本地船隻諮詢委員會

建議重新劃定位於維多利亞港九龍灣的 東面檢疫碇泊處¹的範圍

現有東面檢疫碇泊處(以藍線圍繞之處) 及建議的東面檢疫碇泊處(以<mark>紅</mark>線圍繞之處)

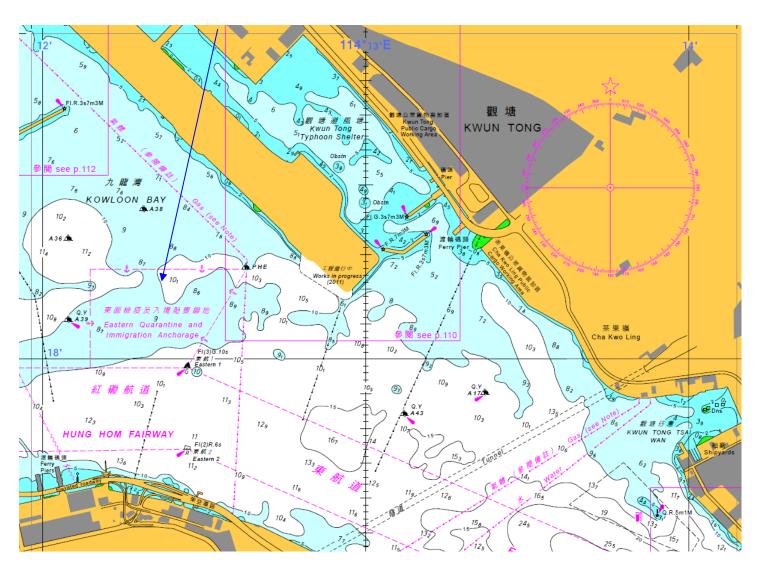
- 2. 政府銳意發展香港成爲區內的郵輪中心,確保港口能恰當及適時地提供必要的基礎設施以應需求。爲了實現這個目標,政府正推行計劃,在前啓德機場跑道興建新郵輪碼頭。新碼頭可讓於未來數年投入服務的新一代最大型郵輪靠泊,首個泊位預計可在 2013 年年中落成啓用。
- 3. 就規劃特色而言, 啓德郵輪碼頭在設計上可容納總長度達 360 米、總噸位達 22 萬噸的郵輪。為使大型郵輪能安全地靠泊和駛離新郵輪碼頭的泊位, 我們有需要稍微重新劃定東面檢疫碇泊處的範圍, 確保該碇泊處一般(特別是在第二個泊位於 2015 年建成後)可提供足夠的海上空間, 讓船隻進出啓德郵輪碼頭的泊位。
- 4. 東面檢疫碇泊處現時位於九龍灣,鄰接紅磡航道北部,面積約37公頃,是經鯉魚門進入香港水域的船隻接受入境和衞生檢查的地方。在東面檢疫碇泊處範圍如上文所述重新劃定的同時,入境事務處處長亦會修訂與此碇泊處(在第115章附屬法例C稱爲入境船隻東面碇泊處)有關的《入境(碇泊處及着陸地點)令》(第115章,附屬法例C)附表1。
- 5. 目前,標示東面檢疫碇泊處東北角落的浮標 "PHE" 位於 *附件 2* 所示位置(2')。重新劃定東面檢疫碇泊處的範圍後,該浮標會遷移至*附件 2* 所示位置(2),以標示重新劃定的碇泊處的東北角落。

<u>附件1</u> 6. **附件1** 載有現有東面檢疫碇泊處的位置示意圖。**附件2** 所載補充示 <u>附件2</u> 意圖則顯示東面檢疫碇泊處的現有位置及擬議重新劃定位置,以供比較。 東面檢疫碇泊處的現有範圍與重新劃定範圍大小相若。

廢除第(i)至(vi)點而代以 -

- "(i) 北緯 22°18.258', 東經 114°12.147';
- (ii) 北緯 22°18.258', 東經 114°12.573';
- (iii) 北緯 22°18.094', 東經 114°12.564';
- (iv) 北緯 22°17.975', 東經 114°12.434';
- (v) 北緯 22°17.975', 東經 114°12.147';
- (vi) 北緯 22°18.258', 東經 114°12.147'。
